## LuK Service Info

# Part Nr. 230 0017 11 – 280/280mm TGU6

TB1106

Info: New design / Neues Design / Nouvelle conception / Nuevo diseño / Nuovo disegno / Nuovo segno

Art.-Nr.: 230 0017 11

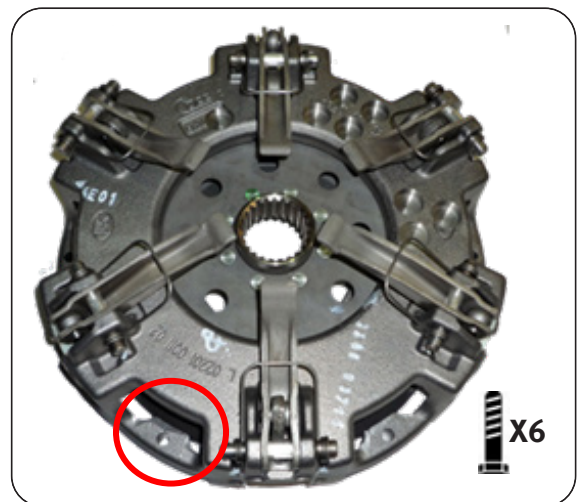
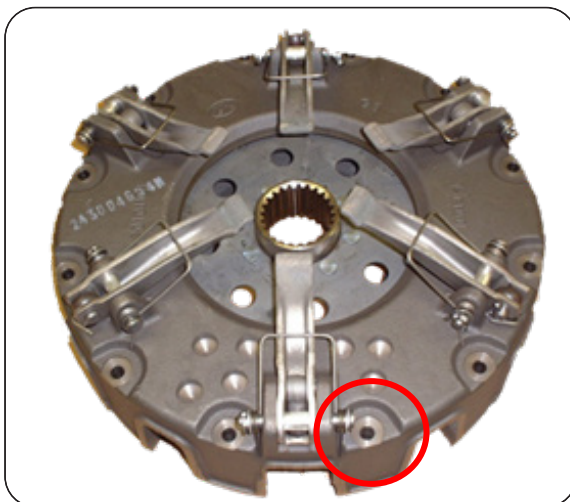
This new design utilises the latest clutch technology, using a vented housing for improved cooling and heat dispersal. Fully interchangeable with existing clutches with no modifications required to vehicle or flywheel. A new fixation bolt set 411 0164 11 6 x M8 x 1.25 x 50mm + Conical washer is supplied with new designs to accommodate the lower housing.
